**INFORME SOBRE EL  
DESDOBLAMIENTO DE LA  
CARRETERA LZ-1  
(TAHÍCHE – ARRECIFE)**

**Síntesis**

**Vicente Torres Castejón**  
Doctor en Economía, Consultor en Transporte y Medio Ambiente  
Profesor de Urbanismo en la Universidad Politécnica de Valencia

Integración de los itinerarios peatonales en el diseño de una rotonda norteamericana. Hay un retranqueo de los pasos peatonales, pero no excesivo, y suavizado al producirse progresivamente, no en ángulo recto.

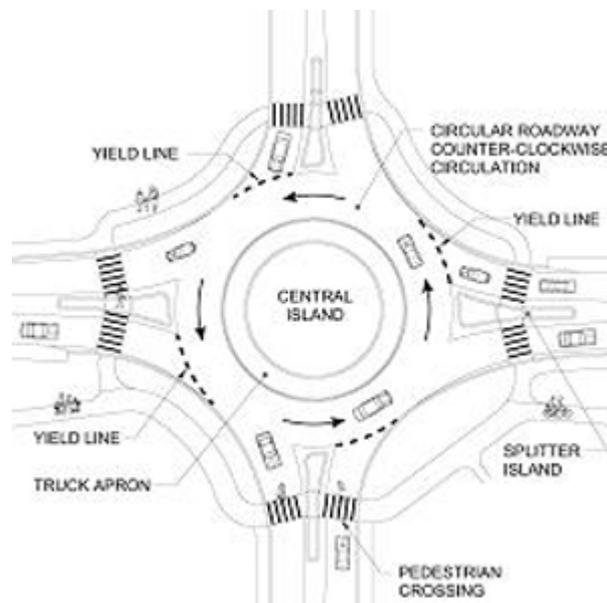
En primer lugar, los **pasos peatonales se encuentran excesivamente alejados de los cruces** de las carreteras, habitualmente a unos 60 metros, o más, del eje longitudinal y transversal de los mismos, y fuera de las raquetas de acceso a la rotonda (los triángulos habitualmente ajardinados entre los carriles de entrada y salida). Seguramente se supone que este alejamiento daría más seguridad al cruce de los peatones, al alejarlos del círculo de la rotonda y dar así a los conductores más espacio para aumentar su visibilidad. En realidad, en nuestra opinión, este alejamiento empeora la seguridad del paso peatonal, ya que la mayor distancia respecto a la rotonda hace que los automóviles lleguen o salgan a mayor velocidad. Y, principalmente, porque penaliza a los peatones, alargando sus desplazamientos y aumentando así el efecto barrera de la carretera. En la práctica, como puede observarse en las áreas urbanas donde se han diseñado así los cruces peatonales de las rotondas, los peatones tienen tendencia a cruzar siguiendo una línea lo más recta posible, aprovechando en todo caso las raquetas como “isletas” de seguridad. De esta manera cruzan con la mayor desprotección, fuera de los inadecuados pasos diseñados.

Contrariamente a lo que ocurre en el Proyecto, a la llegada a un cruce, **el eje peatonal se debería desviar lo menos posible** respecto a la continuidad rectilínea de su traza, buscando un punto de travesía lo menos alejado posible del círculo de la rotonda o glorieta. Puesto que el círculo exterior de la rotonda supone el punto de cruce más directo, el paso peatonal no debería alejarse más de un par de metros, como máximo. Contrariamente a lo que pueda parecer, esto aumentaría la seguridad del cruce, situándolo más próximo al punto en que los automovilistas tienen que reducir al mínimo la velocidad (efectuando el ceda el paso para entrar a la rotonda) o a poco de salir de la misma (donde se supone que han circulado a velocidad reducida, y antes de comenzar a acelerar). La solución más sencilla suele ser incorporar estos pasos a las raquetas de acceso, que servirían de isleta que protege a los peatones del tráfico, y les permite efectuar el paso en dos saltos, teniendo que mirar cada vez sólo al tráfico procedente de un lado.
